POSSIBILITES D'AMELIORATIONS QUANTITATIVES ET QUALITATIVES
DES CAPTAGES DE PRAUTHOY (HAMEAU DE ROCHEFONTAINE, COURCELLES
VAL D'ESNONMS, HAUTE-MARNE)

AVIS DE ' L'HYDROGEOLOGUE AGREE

Fait à Dijon, le 12 Août 1988

PLAN DE SITUATION

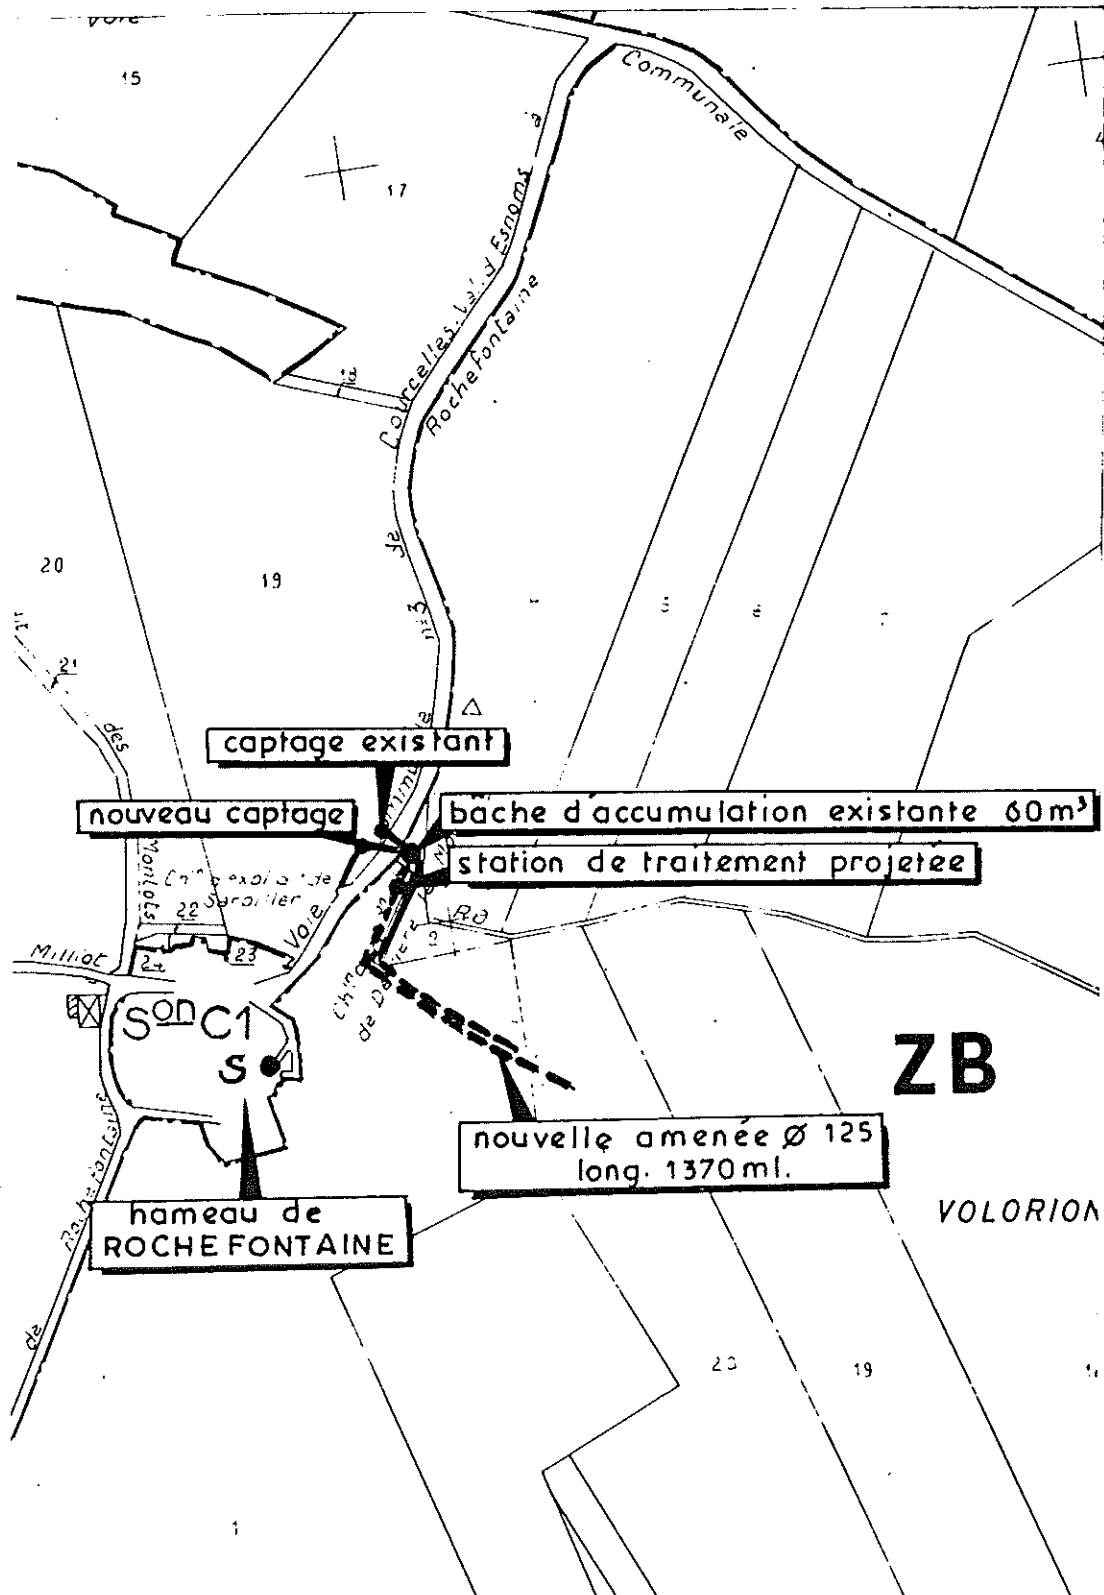
Une autre émergence, captée pour alimenter une ferme, vient au jour dans un lavoir 80m plus au Sud, sensiblement à la même cote que le captage principal au droit même du hameau, dans l'axe d'une légère ondulation faisant talweg à la surface du plateau (S sur le plan).

Le captage principal ("captage existant" sur le plan de situation) se présente comme une buse verticale en ciment de 1 m de diamètre, située à 2 m en amont de la route, entourée d'une couronne de ciment et munie d'un capot de fonte. Le jointoyage des éléments de la buse laisse à désirer.

Un versant d'éboulis boisés présentant une pente de 30° puis 45° domine directement le captage. Une rupture de pente nette existant en dessous de la route, il est vraisemblable que l'émergence correspond pratiquement à la limite calcaires bajociens - marnes toarciennes. L'eau est recueillie dans une bêche d'accumulation située en contre-bas de la route. Une pompe située à côté du captage ^{en} refoule une partie sur la moitié nord du village, mais la partie la plus importante du débit est dirigée sur Prauthoy.

Le débit de cette source se révélant insuffisant à l'étiage, des venues secondaires qui alimentaient un abreuvoir ont été captées un peu plus haut sur la route, toujours en amont de celle-ci, à une cinquantaine de mètres des premières maisons et à 15 m plus haut en altitude que la venue principale. Le mode exact d'émergence et de captage n'est pas connu. L'eau sort par un tuyau en PVC d'un massif de pierres sèches empilées dans la pente ^{au} dessus l'abreuvoir. Elles sont elles-mêmes dominées par un éboulis correspondant au déversement de matériaux d'épierrement. Des ordures ménagères et des bidons d'huile et de produits chimiques, en petites quantités il est vrai, parsèment l'éboulis. On ne sait pas s'il existe un drain ou si le captage a coiffé une venue ponctuelle. Le trop-plein emprunte le fossé de la route en direction du captage principal. La cote de cette émergence amène à penser qu'elle correspond à un délit argileux interbanes dans la formation calcaire.

Pour conclure, la réalisation d'un nouveau captage à l'abreuvoir, couplé avec des mesures de prévention dans la partie nord du village, doit amener une amélioration sensible du point de vue qualitatif. Par contre elle ne peut être que très modérée du point de vue quantitatif.

Un captage de la source sud serait plus productif, mais elle est difficile à protéger contre la pollution du fait de sa situation et nécessiterait bien entendu de pourvoir à l'alimentation de la ferme sud à partir du réseau.
